Problémy přemostění Vltavy u Suchdola Kritika současného návrhu

Praha, únor 2005

PODÉLNÝ ŘEZ A POHLED

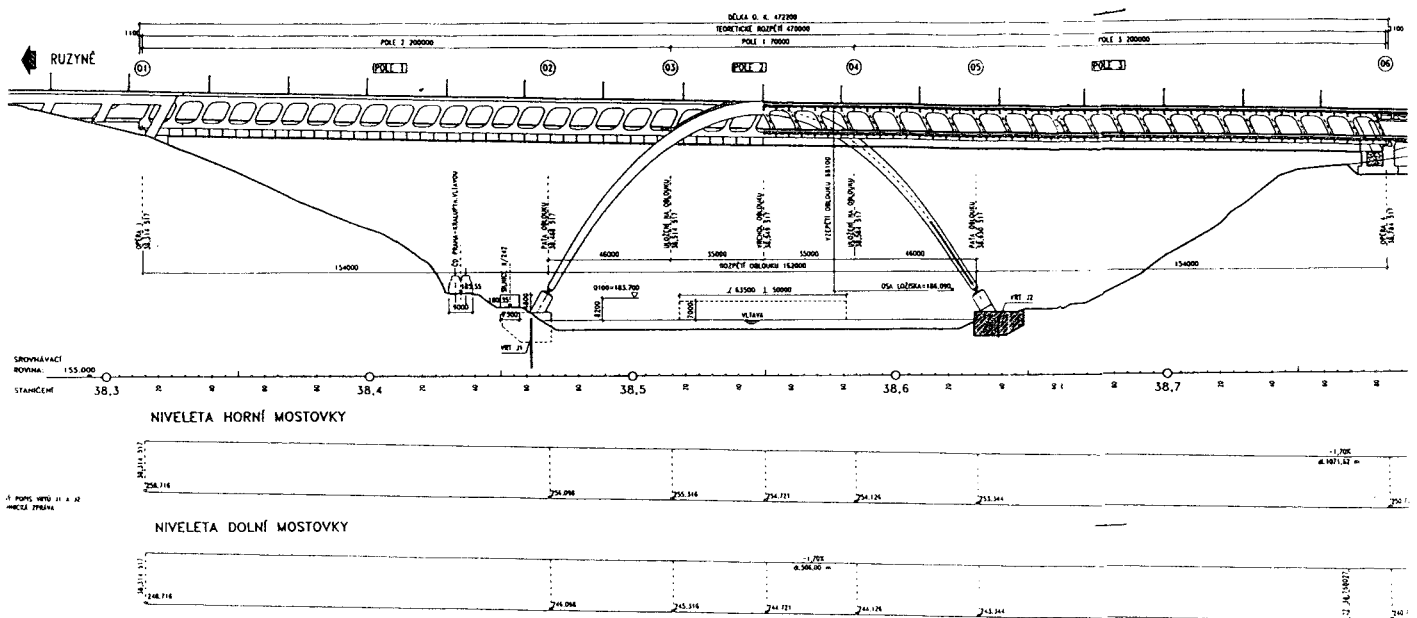
Nosnou konstrukci navrženého mostu tvoří dvojúrovňový nosník Vierendeelova typu o výšce 12m a délce 470m působící jako spojitý o třech polích rozpětí 200m+70m+200m na podpěrách, které mimostředně a přibližně ve čtvrtinách zatěžují podpůrný oblouk. Tyto poměry rozpětí jednotlivých polí spojitého trámu jsou neekonomické a zcela se vymykají všem zásadám mostního stavitelství. Je vůbec s podivem, že takovéto krajně nevhodné poměry rozpětí někdo mohl myslet vážně.

Navíc Vierendeelův nosník sám je ze statického hlediska neekonomický, neboť jeho základní soustava tvořená čtyřúhelníky má tendenci být tvarově neurčitá. Musí proto smykové síly přenášet tuhostí rámových rohů, ale to je náročné na spotřebu oceli a výrobně drahé, zatímco trojúhelníková soustava příhradová, která je tvarově určitá, přenáší smykové síly diagonálou velmi ekonomicky.

Podpůrný ocelový oblouk s oddělenými komorami proměnného průřezu, které se vyklánějí ve vrcholu 4,23m ze svislé roviny, je z vnitřní strany mimostředně zatížen na konzolách reakcemi nosné konstrukce přibližně ve čtvrtinách rozpětí. Taková kombinace zatížení oblouku ohybovými momenty v obou na sebe kolmých směrech a mimostřednou vertikální silou působící na vykloněný oblouk při uvažování jeho stability je případ stěží představitelný a naprosto neekonomický.

Ze statického pohledu nelze o obloukovém působení konstrukce mostu vůbec mluvit – jde o cosi jako vzpěradlo se zakřivenými stojkami. Tím se základní přednost oblouku – jeho výhodné převážně axiální namáhání – zcela vytrácí.

Zakřivené stojky vykazují při tlakovém namáhání působícím v paprsku jejich tětivy podstatně vyšší poddajnost než by tomu bylo v případě vzpěradla s přímými stojkami. Tím je vlastní vodorovná konstrukce mostu (trám) podepřena jen poddajně, což se významně projeví velmi nevýhodným nárůstem vnitřních sil, na které by bylo nutno most dimenzovat.
